関原発 第 81号
2023年 5月26日

大阪市北区中之島3丁目6番16号
関西電力株式会社
執行役社長 森 望

高浜発電所第2号機原子力発電工作物に係る
使用前検査申請書の記載内容変更について

工事の工程に関する説明書

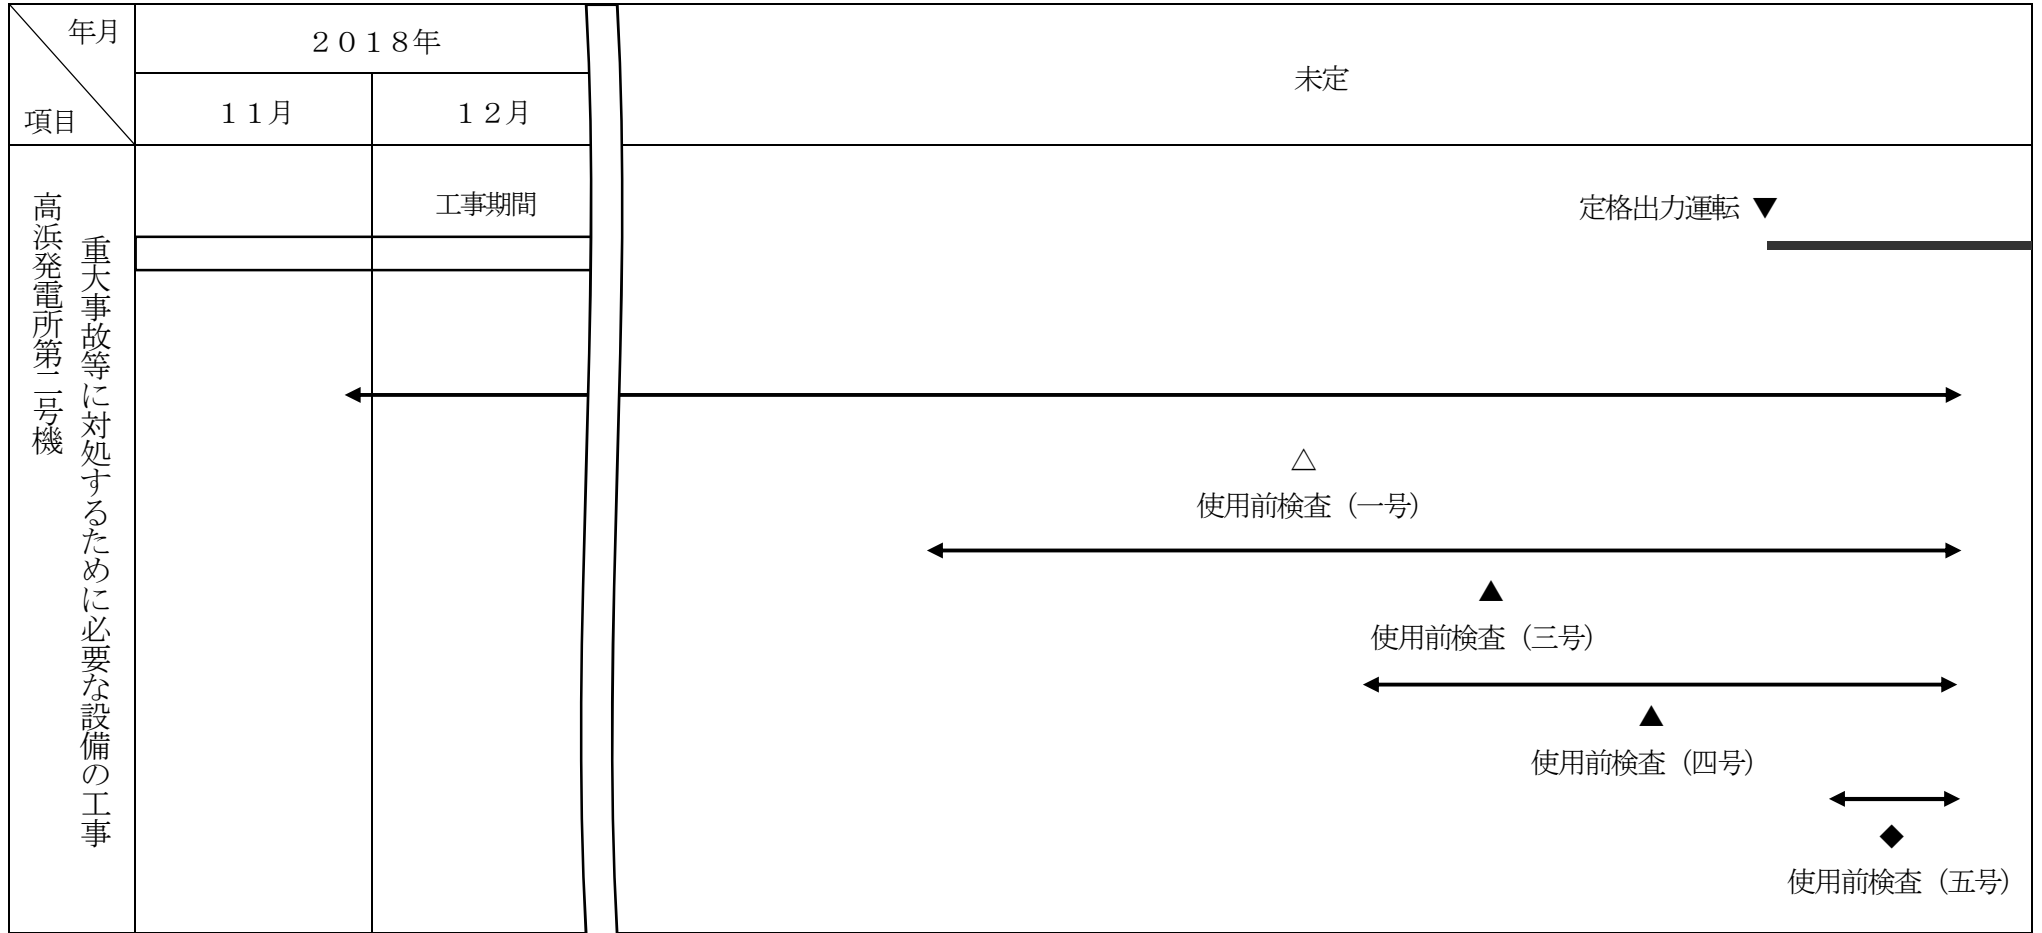
定期検査工程の見直しを行っている状況であり、具体的な検査日程が確定しないことから、「検査希望年月日」及び「使用開始予定年月日」を未定に変更する。

「工事の工程に関する説明書」変更前後比較
